INFORME TÉCNICO DE FISCALIZACIÓN AMBIENTAL

Programa de Cumplimiento

PROYECTO INMOBILIARIO
PARQUE JARDÍN

DFZ-2022-2612-XIII-PC

Fotografía 13

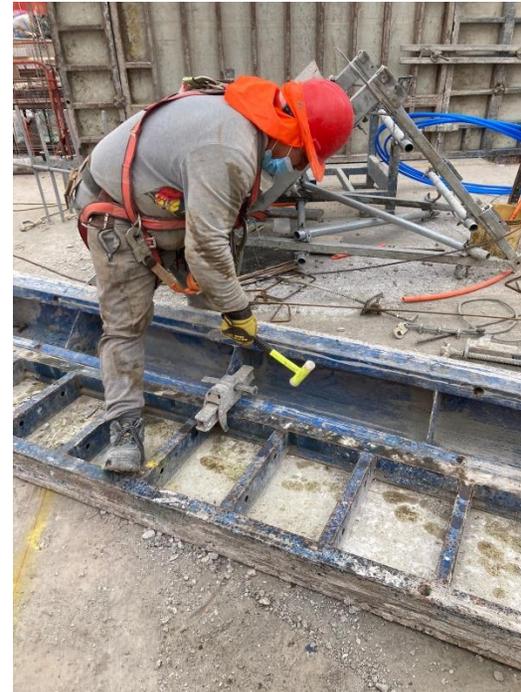
<ol style="list-style-type: none"> 1. Factura N°99508 del 30 de marzo de 2022, de Comercial Alexander, por la compra de planchas OSB de 9,5 mm. 2. Dos liquidaciones de sueldo de maestros carpinteros, de abril de 2022. 3. Factura N°1863 del 26 de abril de 2022, de Comercial Paradigma, que da cuenta de la compra de Aislapol de 1000x500x100 mm. 4. Factura N°10414 del 29 de abril de 2022, de Solumac, que da cuenta de la compra de malla raschel. 5. Factura N°297 del 19 de mayo de 2022, de Ingeniería y Gestión en Salud y Seguridad Ocupacional, para la compra de los martillos de goma. 6. Factura N°101644 del 20 de mayo de 2022, de Comercial Alexander, por la compra de material aislante de 50 mm. 7. Fotografías del uso de los biombos, de las cuales solo dos tienen fecha, correspondientes al 11 de mayo y 13 de julio de 2022. En estas, se puede observar que el biombo se utiliza tanto como semiencierro como de pantalla (ver Fotografía 13 y Fotografía 13Fotografía 14) 8. Documento de respeto a las medidas de control de ruido que deben seguir los trabajadores en la obra. 9. Fotografía sin fecha del uso del martillo de goma (Fotografía 15). <p>De la documentación entregada por el titular, se concluye que la medida implementada corresponde a pantallas acústicas móviles y no a semiencierros, a pesar de que se utilicen</p>

de la última manera en determinadas ocasiones. No obstante, se indica que la medida resulta útil al momento de mitigar los ruidos emitidos por las maquinarias indicadas, esto es, rotomartillo y esmeril.
7	Reubicación de la zona de descarga del camión mixer a una zona alejada de los receptores sensibles localizados en avenida Irarrázaval N°4.900, ubicación que además se encuentra encajonada entre muros laterales y una losa en la parte superior.	29-07-2022 al 29-09-2022	<ul style="list-style-type: none"> - Boletas y/o facturas de compra de materiales. - Fotografías fechadas y georreferenciadas ilustrativas del antes y después de la ejecución de la acción. - Fichas o informes técnicos. 	<p>El titular señala, en su reporte de fecha 14 de octubre de 2022, que reubicó la zona de descarga del camión mixer en el deslinde norte de la obra. Qué, en esta ubicación el camión queda encajonado con muros laterales y una losa en la parte superior. Además, revisó el muro colindante con un aislante acústico, consistente en aislapol de 100 mm para una mayor eficiencia.</p> <p>Como medio de prueba, presenta:</p> <ol style="list-style-type: none"> 1. Factura N°99327 del 25 de marzo de 2022, que da cuenta de la compra de planchas OSB de 9,5 mm. 2. Dos liquidaciones de sueldo de maestros carpinteros, de abril de 2022. 3. Factura N°1863 del 26 de abril de 2022, de Comercial Paradigma, por la compra de Aislapol de 1000x500x100 mm. 4. Fotografías sin fecha del sector donde ubica el camión mixer (Fotografía 16 y Fotografía 17). <p>Se indica que la medida propuesta por el titular se encuentra implementada, según lo comprometido.</p>
